ГЛАВГОССТРОЙНАДЗОР МОСКОВСКОЙ ОБЛАСТИ ГБУ МОСКОВСКОЙ ОБЛАСТИ «СТРОЙЭКСПЕРТ»

Отчет по результатам выполнения работы «Участие при проведении Главным управлением государственного строительного надзора Московской области осмотра и составлении протокола осмотра, в том числе фото- и видеофиксации нарушений обязательных требований, в рамках регионального государственного строительного надзора на территории Московской области» от «13» мая 2025 № НН136

Информация об объекте капитального строительства		
1	Округ/район	г.о. Солнечногорск
2	Местоположение	Московская область, г.о. Солнечногорск, кадастровый номер земельного участка 50:09:0090203:5601
3	Наименование объекта капитального строительства	«Многоэтажный жилой комплекс «Новый город» позиция 4, Этап 4»

Фото 3 (Общий вид)

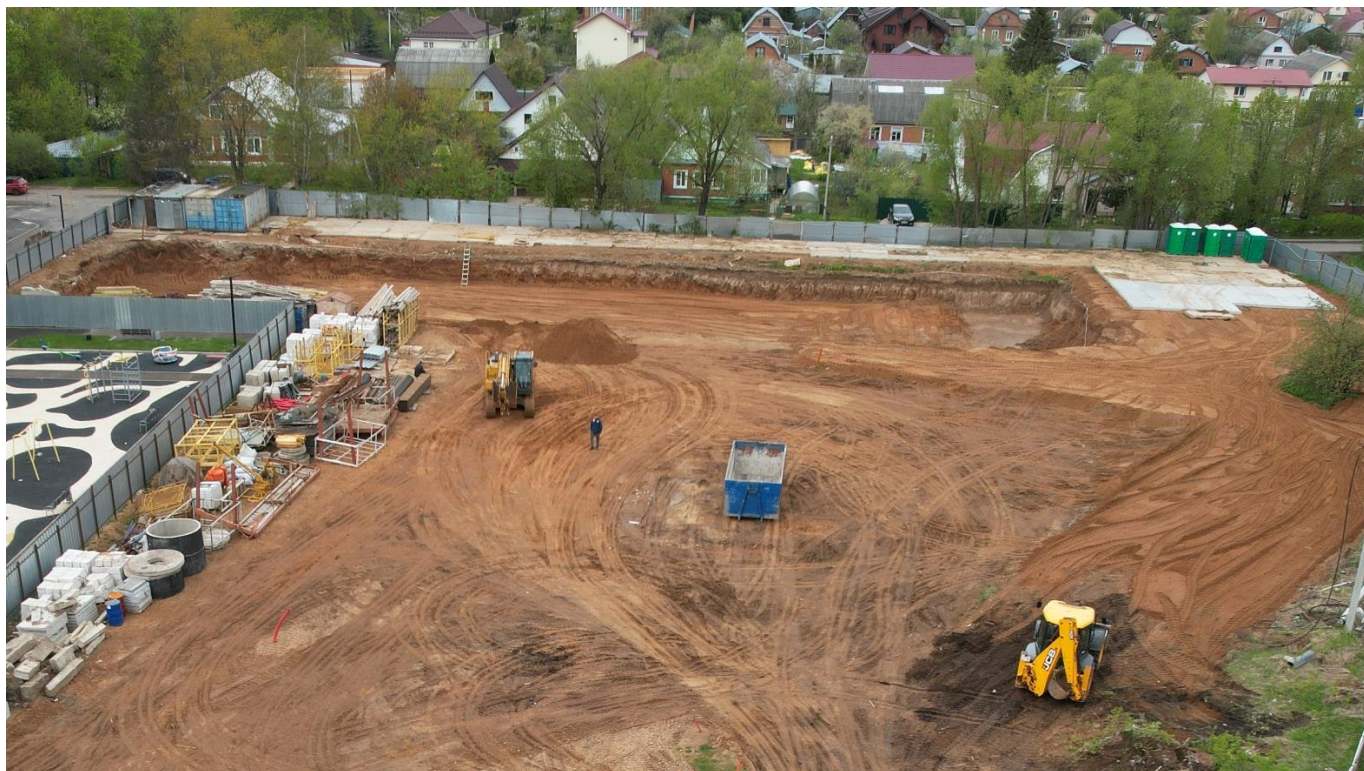
3	Устройство инвентарных временных ограждений строительной площадки (приблизительное расположение, материал)	Предусмотрено, материал не регламентирован	Выполнено из профлиста, контур не замкнут	Не соответствует
4	Устройство въезда-выезда с организацией в необходимых случаях контрольно-пропускного пункта (приблизительное расположение)	Предусмотрен 2 въезда-выезда	Отсутствуют	Не соответствует
5	Размещение мобильных (инвентарных) зданий и сооружений (приблизительное расположение, количество, наличие водоприемных канав)	Предусмотрено	Имеются в количестве 3 единиц, приблизительное расположение не соответствует	Не соответствует
6	Устройство складских площадок (приблизительное расположение, материал)	Предусмотрено, материал не регламентирован	Выполнено из железобетонных плит, приблизительное расположение частично не соответствует.	Не соответствует
7	Пункты очистки или мойки колес транспортных средств на выездах (наличие, функционирование, оборотный цикл)	Предусмотрено	Отсутствует	Не соответствует

8	Устройства или бункеры для сбора мусора (приблизительное расположение, количество)	Предусмотрено	Отсутствует	Не соответствует
9	Информационные щиты на въезде на объект (наличие)	Предусмотрено	Отсутствует	Не соответствует
10	Стенд пожарной защиты (наличие)	Предусмотрено	Отсутствует	Не соответствует

Фото 8

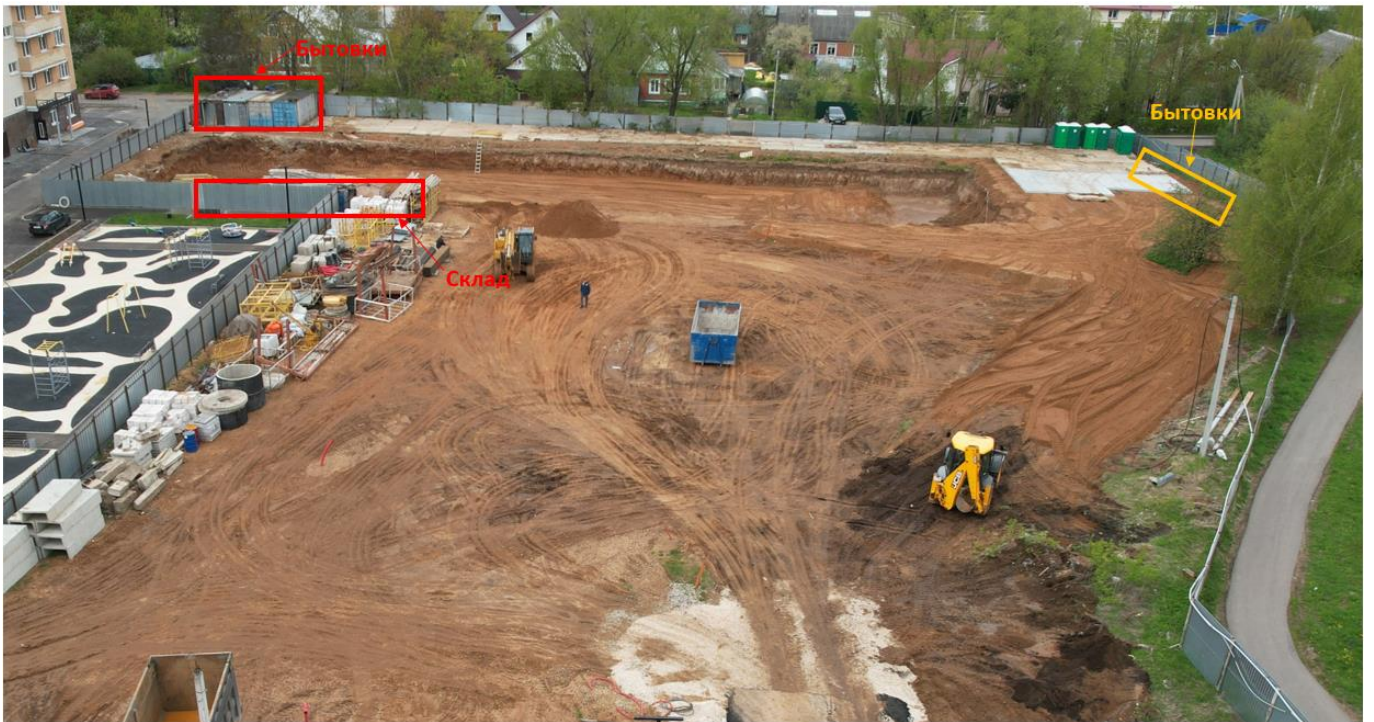
(Устройство складских площадок, мобильных зданий в нарушение ПОС,
место устройства мобильных зданий и сооружений согласно ПОС)
